工程指示 / 要求簡箋(E.I.)

工程指示編號：EI / 10018 / 18

工程名稱：觀塘裕民坊

工程項目：幕牆 大貨配件(地盤用)

3 TYPICAL MULLION DETAIL
 5005 CURTAIN WALL

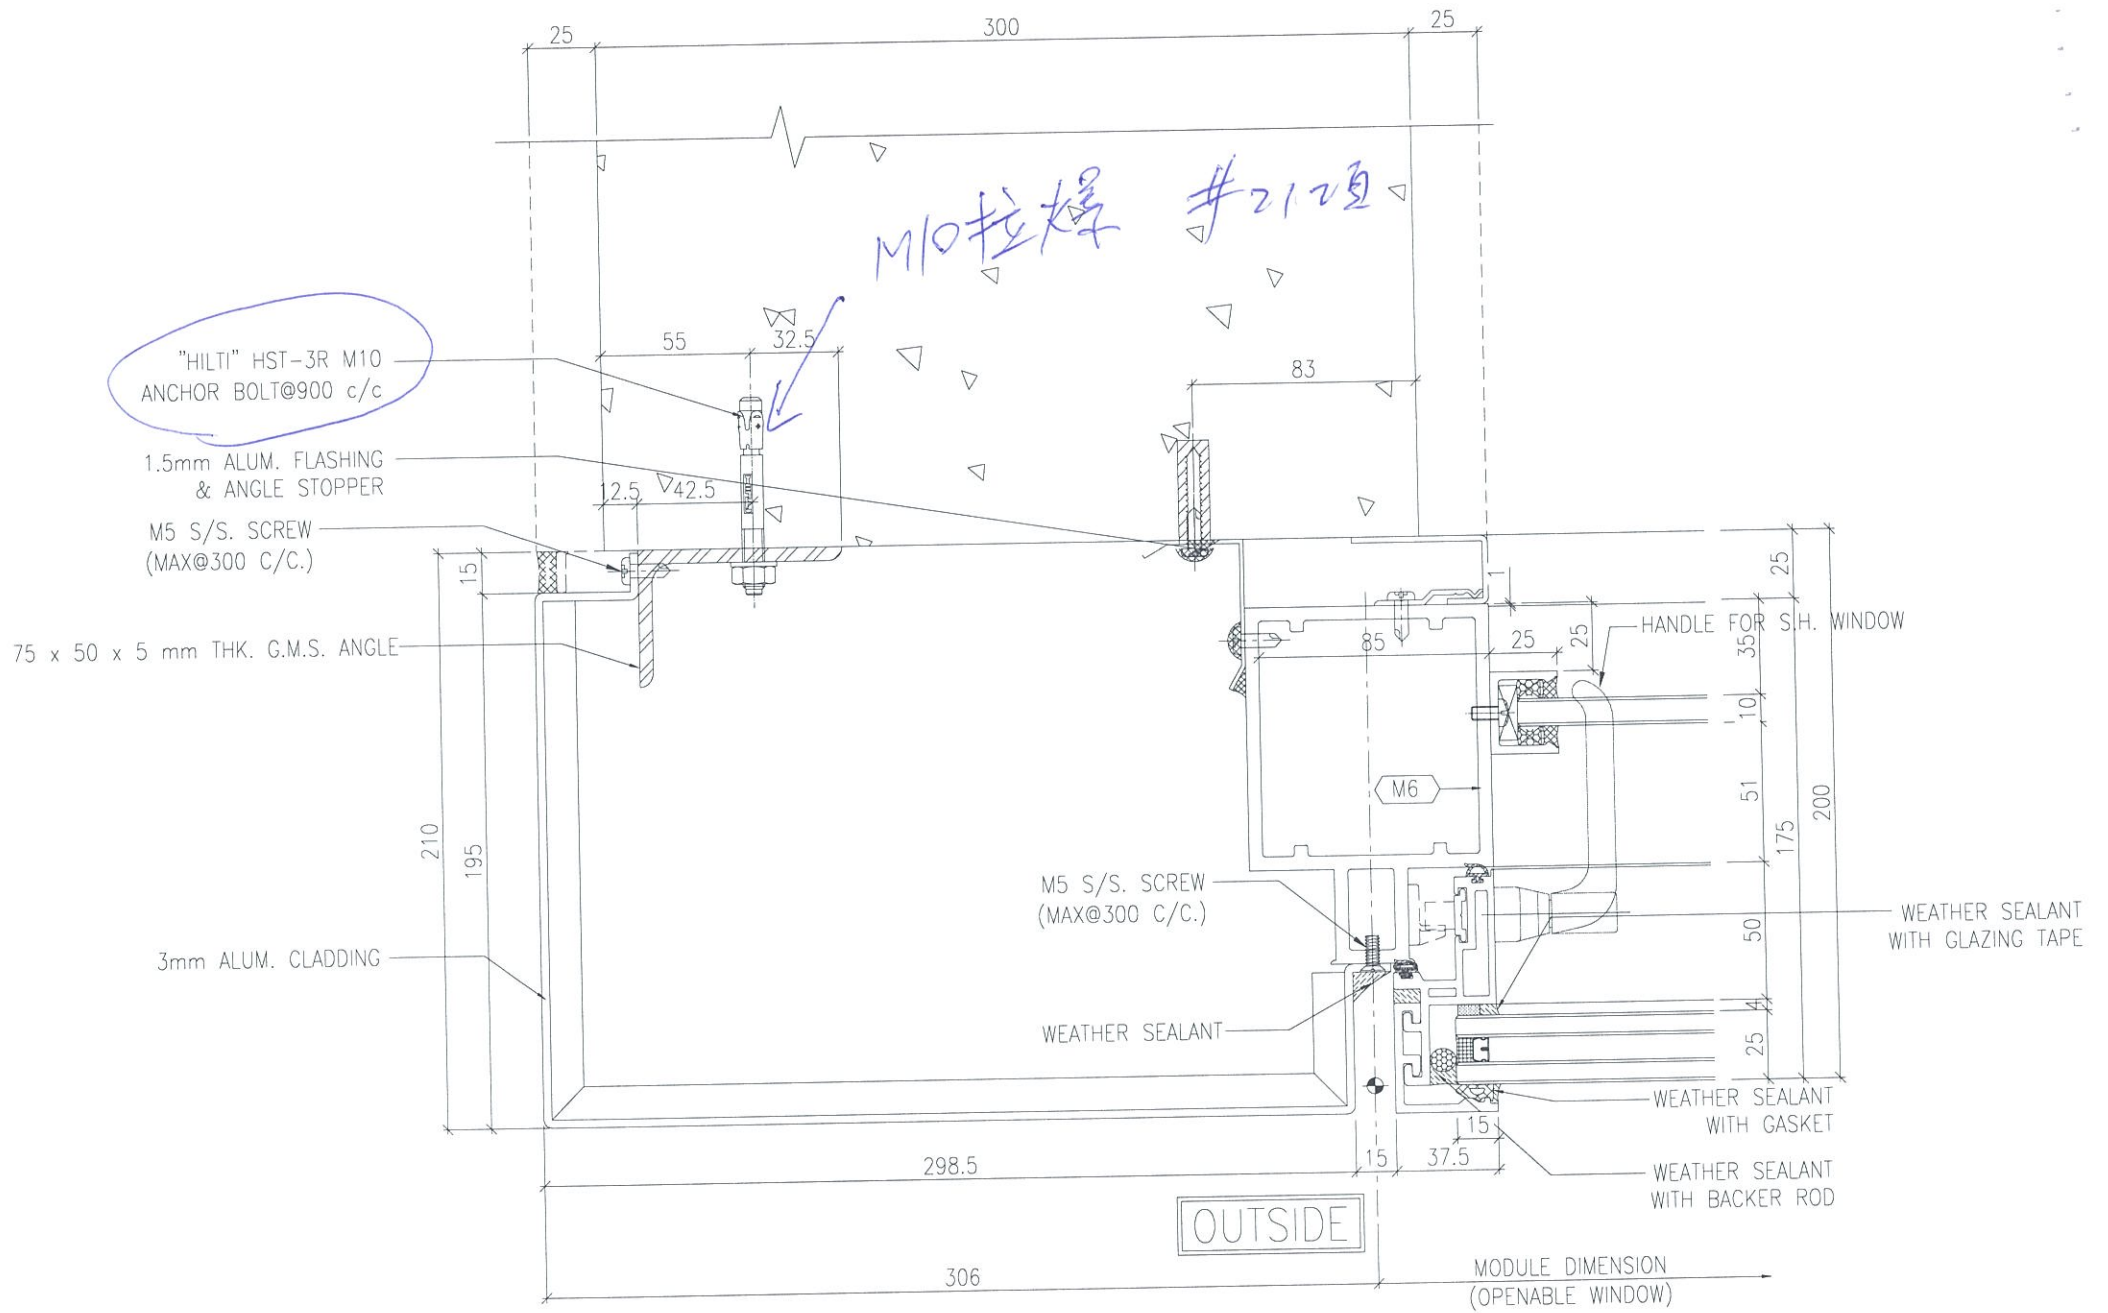
J 版修改：1) #21，M10 拉爆減少數量， #22 M8 拉爆增加數量

3/5005 DETAIL 用，因現場已打 M8 拉爆，計數及入則已改用 M8 拉爆

1 TYPICAL MULLION DETAIL (FOR T1F/T2N)
 5016 CURTAIN WALL

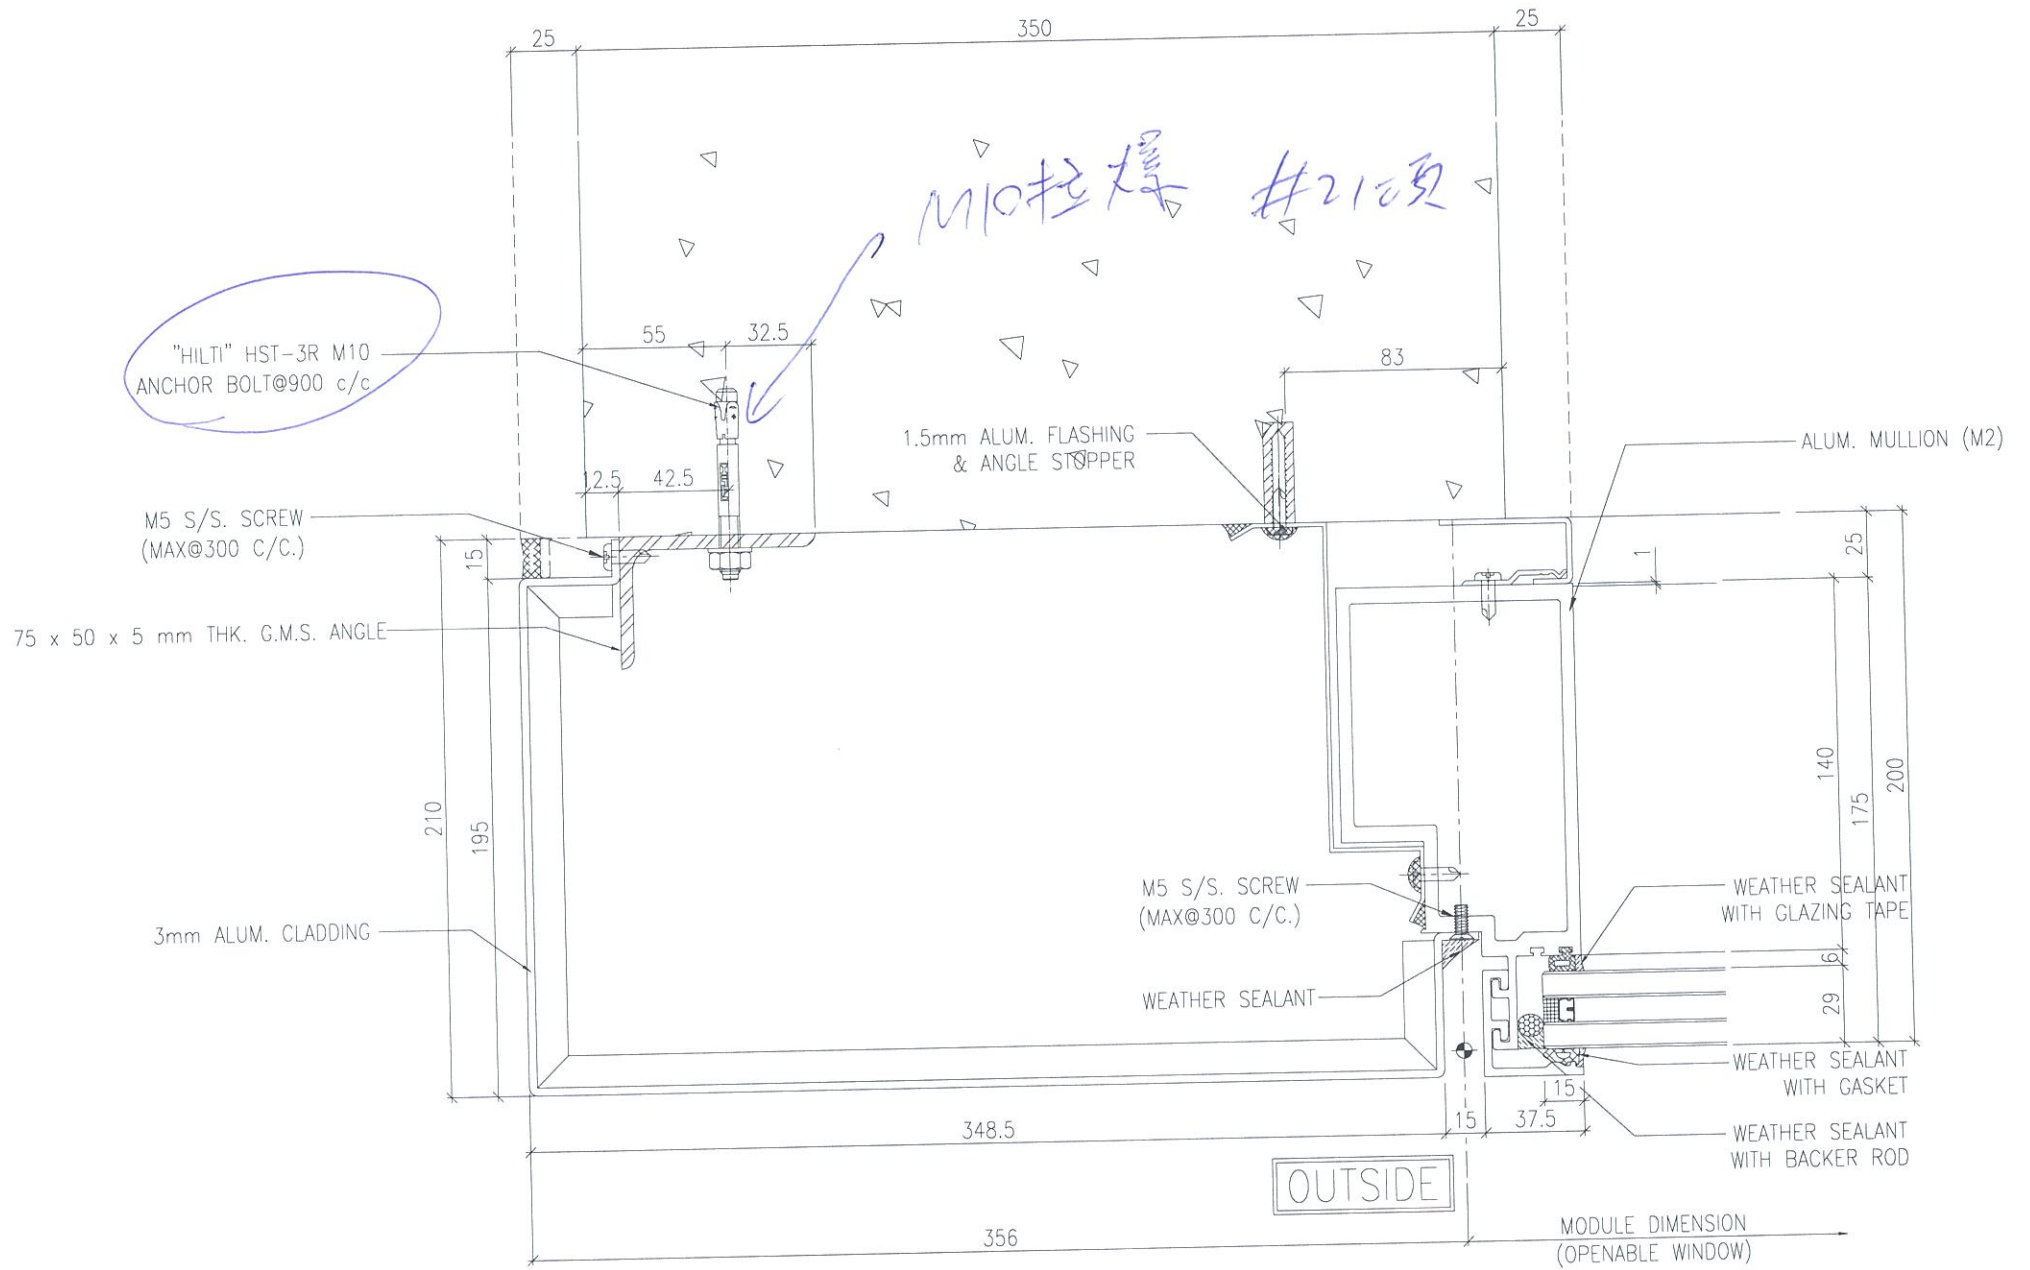
3) 請留意 1/5016，3/5017 用 M10 拉爆 (T1A.T1F,T2N)
